MEMO van college aan de Commissie Bestemmingsplannen

datum : 21 april 2011 (binnen gekomen bij de griffie op 29 april 2011)
aan : Commissie Bestemmingsplannen
van : College
onderwerp : beantwoording vragen naar aanleiding van de raadscommissiebehandeling van 13 januari 2011 van het voorontwerp-bestemmingsplan "Egmond aan Zee Centrum en Boulevard"

Goothoogte huidige wijze van meten

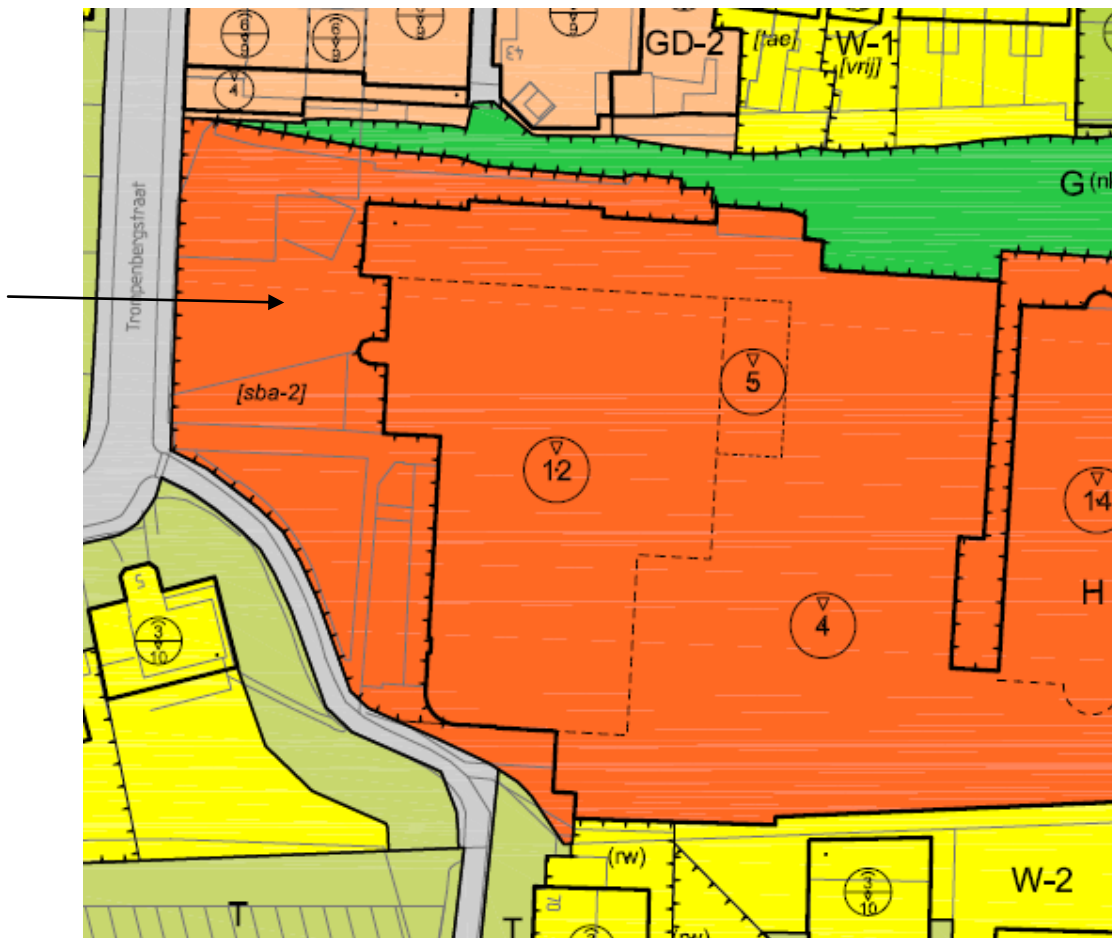
In de bestemmingsplannen Bergen-Dorpskern Zuid en Schoorl-Kernen en buurtschappen is voor woningen die bestaan uit 1 bouwlaag met een kap een goot- en bouwhoogte van 4m/10m aangehouden en voor woningen bestaande uit twee bouwlagen met een kap van 7m/10m. Met deze hoogten kan *ruimschoots* voldaan worden aan de eisen uit het Bouwbesluit, waarbij de verdiepingshoogte (tussen vloer en plafond) tenminste 2,6 m dient te bedragen. De goothoogte in de genoemde bestemmingsplannen wordt gemeten tussen het peil en de snijlijn van de gevel met het dakvlak. Een dakoverstek met goot is daarbij niet relevant voor het meten van de goothoogte. In het figuur hierna is de wijze van meten aangegeven.

Sinds 1 januari 2010 is het verplicht om de goothoogte te meten tussen het peil en de goot-/druiplijn (standaard wijze van meten SVBP 2008). Dit wil zeggen dat indien er sprake is van een dakoverstek dit relevant is voor het meten van de goothoogte. In het figuur hierna is de huidige wijze van meten aangegeven. De feitelijke begrenzing van de verdiepingshoogte kan hoger liggen. Gelet op het voorgaande is er in eerste instantie voor gekozen om uit te gaan van een goothoogte van 3m bij woningen met 1 bouwlaag met kap en van 6m bij woningen met twee bouwlagen met kap. Tijdens de commissievergadering kwam naar voren dat overstekken in dit specifieke gebied niet standaard voorkomen. Dat is juist. Een goothoogte van 4m (in plaats van de feitelijke hoogten) kan echter op bepaalde plaatsen, met name in de oude dorpskern wel een grote verandering met zich mee brengen. Gekozen is reeds voor het overnemen van de goothoogten uit de vigerende bestemmingsplannen (zie hiervoor), voor zover deze lager zijn dan 3,5m (bij 1 bouwlaag) respectievelijk 6,5m (bij twee bouwlagen), wordt een goothoogte van respectievelijk 3,5m en 6,5m aangehouden. Gelet op de minimale verdiepingshoogte uit het Bouwbesluit van 2,6m, blijft er bij woningen met 1 bouwlaag nog 90 cm over voor de dikte van de vloer en het plafond, ook indien er geen sprake is van een dakoverstek en bij woningen met twee bouwlagen nog 130 cm. Voor de bouwhoogten geldt dat bij 1 bouwlaag met kap in ieder geval 7 meter wordt aangehouden. Opgemerkt wordt dat buiten de oude dorpskern een maximale bouwhoogte van 10m blijft gelden (zoals reeds in het voorontwerp was opgenomen).
